NIEUWE TOESTAND

SABEL / VICTOR (III) / Victor Braeckmanlaan 94, 9040 Gent

Plan niv +0 - NT / 1:50 / V3-BA - 240904

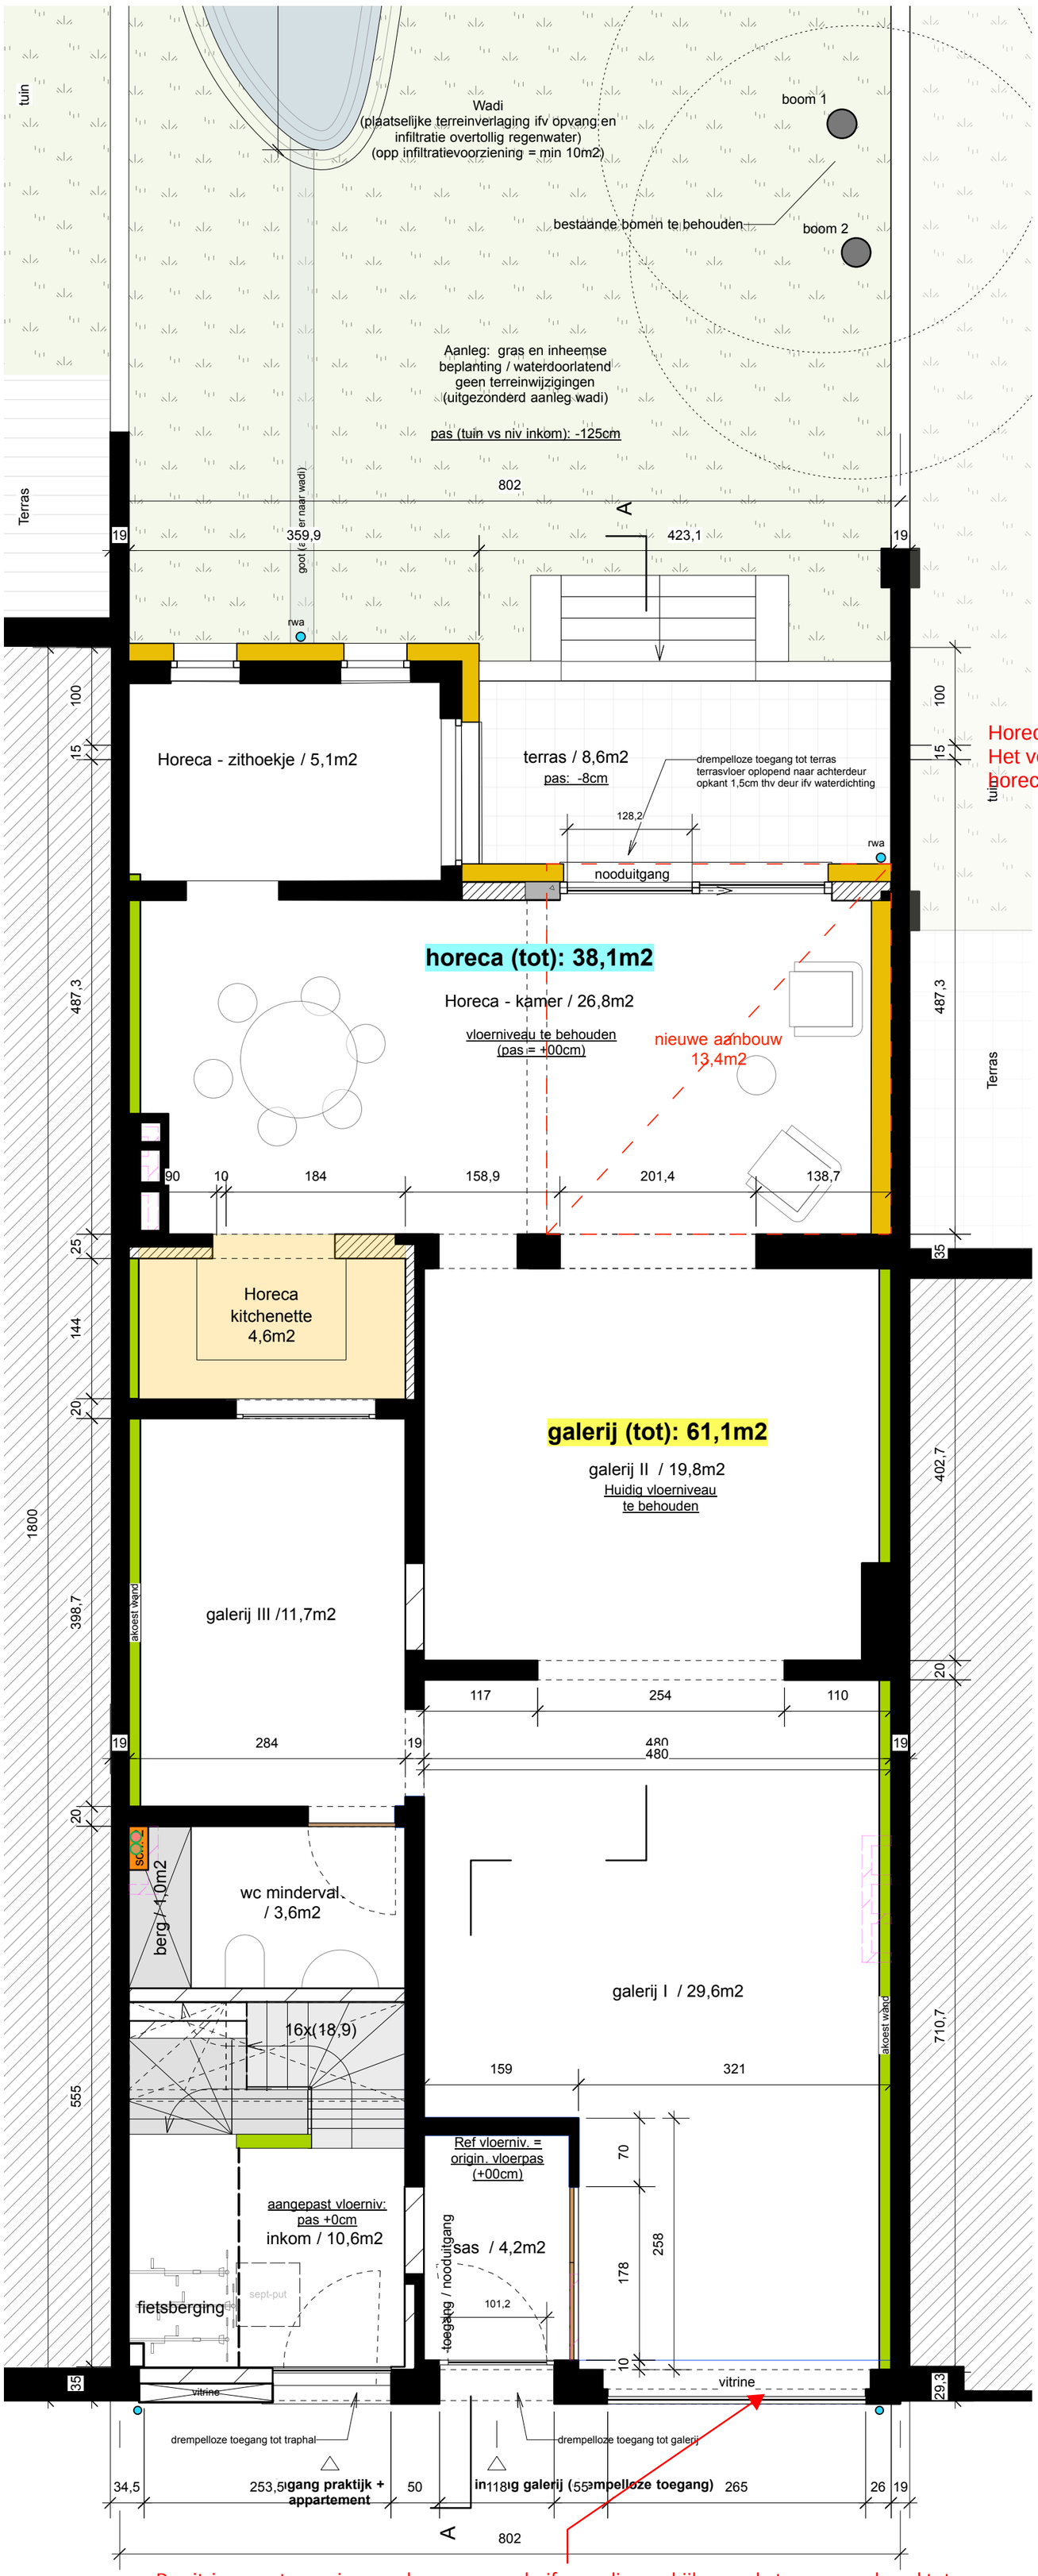
ZIE BIJZONDERE VOORWAARDE(N)

Horecaterras:
Het verhoogde terras of de tuin wordt niet vergund als horecaterras.

De vitrine moet voorzien worden van een schuifraam die een bijkomende toegang verleend tot het pand. Deze toegang moet voldoen aan de voorschriften van de gewestelijke verordening toegankelijkheid. Het niveauverschil tussen het trottoir en het vloerpeil van de galerij moet daarbij opgevangen worden via een inpandige helling (voorbij de schuifdeur) die eveneens voldoet aan de voorschriften van de gewestelijke verordening toegankelijkheid.
